VERSLAG MANDAATCOMMISSIE HULST

<b>Plaats</b>	<b>Hulst</b>
<b>Datum</b>	<b>8 mei 2019</b>
<b>Aanwezig</b>	De heer M.P.H. Raaijmakers, de heer ing. G. Vermeulen (DSL) en de heer V.A.C. de Munter (gemeente Hulst)

3.3	Adres Aanwezig	<b>Deelgebied 8 De Nieuwe Bierkaai, Hulst</b>
	Afspraak Omschrijving:	<b>Architect, opdrachtgever en projectleiders De Nieuwe Bierkaai (gemeente Hulst)</b> <b>14.00 uur</b> 'De Kloostertuin' (64 appartementen (21 huur / 43 koop), 800m <sup>2</sup> commerciële -en/of horecaruimte, parkeergarage eronder met ca. 80 parkeerplaatsen)
	Dossier: Toetsingskader Beoordelingsniveau Bijzonderheden	collegiaal overleg NRK, Vestingstad Hulst Bijzonder Niveau Plan is al eerder besproken, zie de eerdere advisering
	<b>Conclusie 31 jan '19</b>	<b>Welstandscommissie</b> De projectleiders van De Nieuwe Bierkaai van de gemeente Hulst zijn aanwezig in de vergadering en geven een toelichting op Deelgebied 8 en de ontvangen massastudie van de projectontwikkelaar. In de toelichting wordt de massastudie getoetst aan het bestemmingsplan, het stedenbouwkundig plan en de overeenkomst tot bouwplanontwikkeling.

**Toets schetsontwerp deelgebied 8 De Nieuwe Bierkaai**

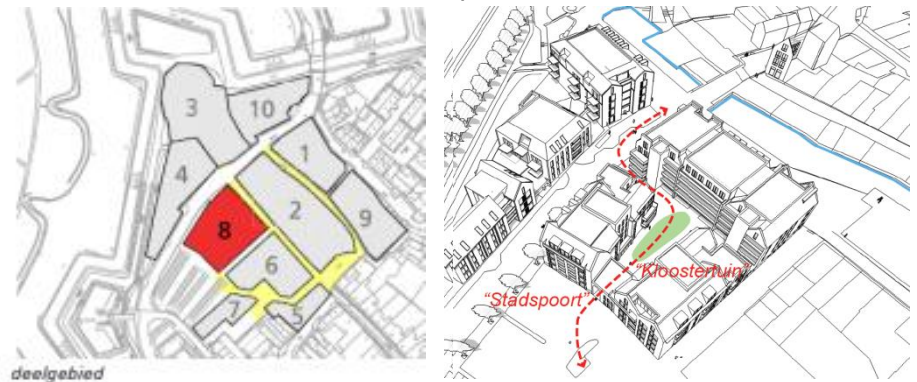
- Constatering: In het stedenbouwkundig ontwerp zijn typen basisdoorsneden voor de bebouwing ontwikkeld, met verschillende bouwhoogten en kapvormen. Deze zijn uiteindelijk niet één op één vertaald in het bestemmingsplan en in de overeenkomst tot bouwplanontwikkeling. Het bestemmingsplan en de overeenkomst vormen op dit punt het toetsingskader voor het schetsontwerp.
- Constatering: In de stedenbouwkundige randvoorwaarden wordt als indicatie voor deelgebied 8 uitgegaan van: maximaal 702 m<sup>2</sup> detailhandel op de begane grond en maximaal 21 eengezinswoningen (maisonnettes) op de verdieping. In het bestemmingsplan en de overeenkomst tot bouwplanontwikkeling zijn deze oppervlaktes en aantallen nader bepaald. Op dit punt vormen het bestemmingsplan en de overeenkomst het toetsingskader voor het schetsontwerp.
